**Avis de la Mission Régionale d'Autorité environnementale**

**sur le projet de construction d'un parc photovoltaïque au sol,  
aux lieux-dits "La Garde" et "Les Trignons" à Gap (05) et sur  
la mise en compatibilité du PLU liée à ce projet.**

n° Garance – 2020 – 2720

n° MRAE – 2020APPACA56

Figure 5: Zonage du PLU après mise en compatibilité, la zone 1AUpv correspondant au secteur d'implantation du parc photovoltaïque (source : p. 68 de l'annexe relative à la déclaration de projet)

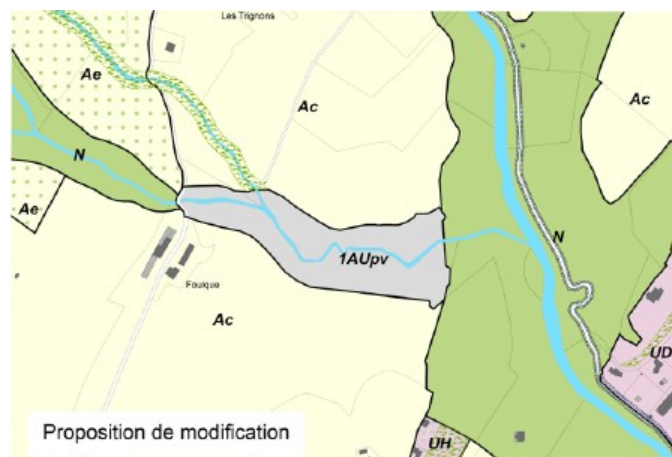
Ainsi, la déclaration de projet emportant mise en compatibilité du PLU modifie le zonage et supprime cette fonction de corridor écologique indiquant que « le projet n'aura pas d'incidence sur

les continuités écologiques à l'échelle locale » (p. 283 – volet 2 de l'évaluation environnementale unique).

Aucune analyse ne vient étayer cette affirmation alors qu'il ressort de l'étude d'impact que la fonctionnalité écologique du site n'est pas seulement liée à la présence du ruisseau, mais à la présence à proximité de deux Znieff (de type I et II) dont l'existence témoigne de la richesse et de la diversité biologique des espaces naturels alentours : « Les liens écologiques entre l'aire d'étude et ces 2 ZNIEFF sont forts et évidents, compte tenu de la proximité du site avec les habitats naturels, la faune et la flore remarquable de ces ZNIEFF. Ces liens écologiques sont essentiellement liés à la présence de massifs boisés, ruisseaux bordés de ripisylves et milieux ouverts qui constituent autant de corridors écologiques en lien direct avec l'aire d'étude » (p.18 du VNEI).

**La MRAe recommande de compléter le dossier par une analyse des incidences du changement de zonage sur les continuités écologiques communales.**

Figure 7: Mesures proposées (source : p.188 de l'étude d'impact)

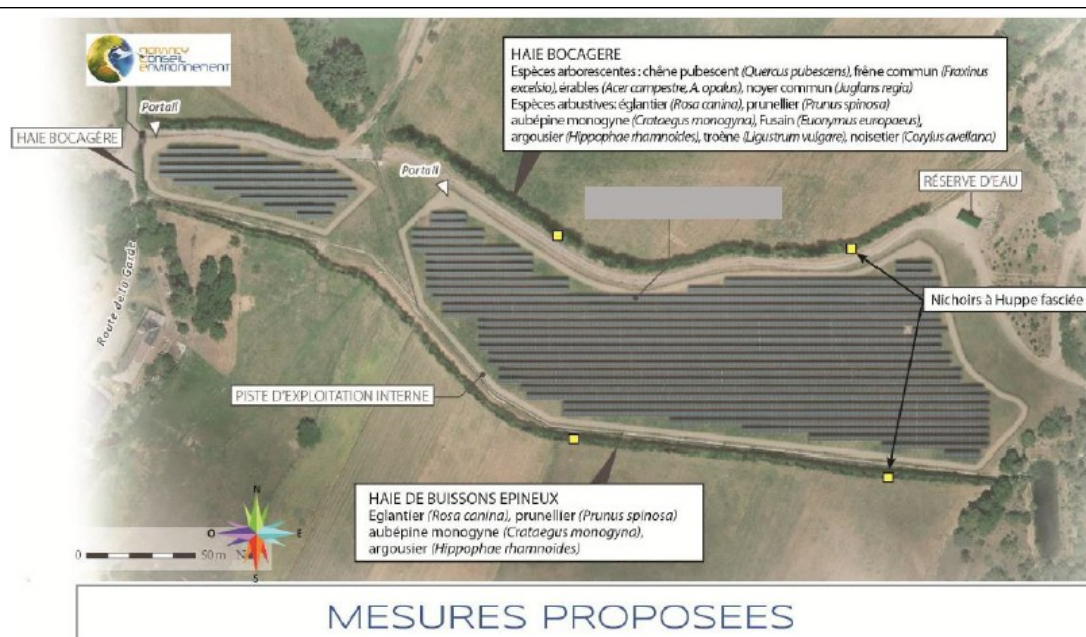
- la transplantation des bulbes de Gagée des champs selon un protocole détaillé dans l'étude d'impact sur deux parcelles à proximité immédiate du terrain et sur lesquelles l'espèce est déjà présente. Cette mesure de réduction est complétée par une mesure de compensation (MC2), qu'il conviendrait plutôt de qualifier de mesure d'accompagnement, consistant à garantir le maintien de la gestion actuelle, favorable aux espèces visées par la dérogation, pour toute la durée d'exploitation du parc. Les suivis prévus sur 20 ans (tous les ans pendant 5 ans puis tous les 3 ans pendant 15 ans), permettront le cas échéant d'adapter la gestion agri-pastorale de ces parcelles.

- la plantation d'une haie d'arbustes épineux en bordure sud et d'une haie bocagère le long de la limite nord du site pour compenser l'impact sur l'habitat de la pie-grièche écorcheur. Cette haie bocagère permettra de diversifier les habitats et de reconstituer un corridor écologique entre la montagne de Charance à l'Ouest et le vallon de Malecombe à l'est. Cette mesure bénéficiera en outre à de nombreuses autres espèces inventoriées sur la zone d'étude (avifaune, chiroptères).

Figure 8: Emprise approximative du projet initial, traversé par le chenal de la branche nord du ravin de la Garde (source : p.8 de l'annexe 4)

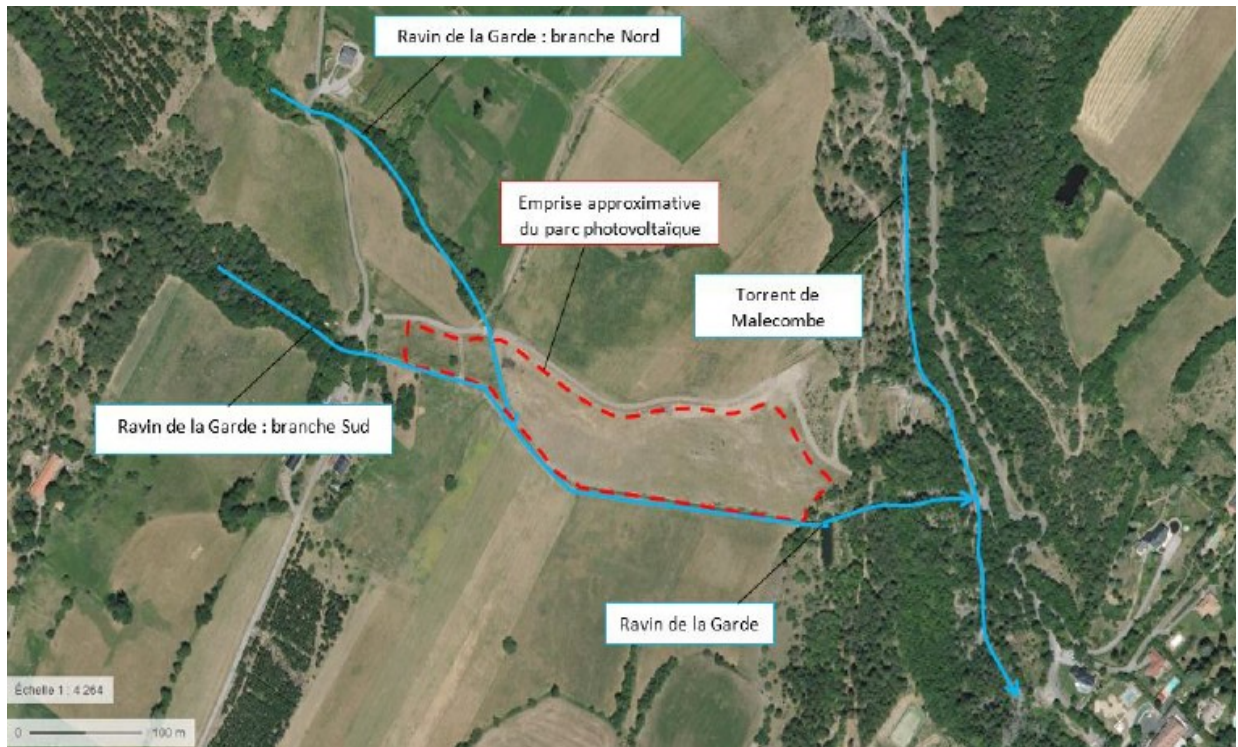
L'étude d'impact indique que, pour déterminer le niveau d'aléa « fort », le PPR se base sur la topographie originelle du site d'étude comportant un cours d'eau traversant le site, mais depuis l'approbation de celui-ci, le cours d'eau a été comblé par l'activité de décharge et sa réhabilitation.

Selon cette étude, présentée en annexe 4 du dossier, « l'aléa fort torrentiel se limite à l'emprise des lits principaux (les deux branches nord et sud et le canal bétonné du ravin de la Garde) », le reste de l'emprise projetée étant située en zone d'aléa faible (p. 24 de l'annexe 4).

- séparation en deux zones d'exploitation dans le but de ne pas empiéter sur le chenal de la branche nord du ravin de la Garde,
- recul de dix mètres de la clôture du site afin de supprimer les risques d'érosion et de glissement des berges de la partie aval du ravin de la Garde.

Le projet de parc photovoltaïque, tel que présenté dans l'étude d'impact, prend en compte ces préconisations ; l'emprise du projet est dès lors située en zone d'aléa « faible » selon la conclusion de l'étude menée par l'ONF.
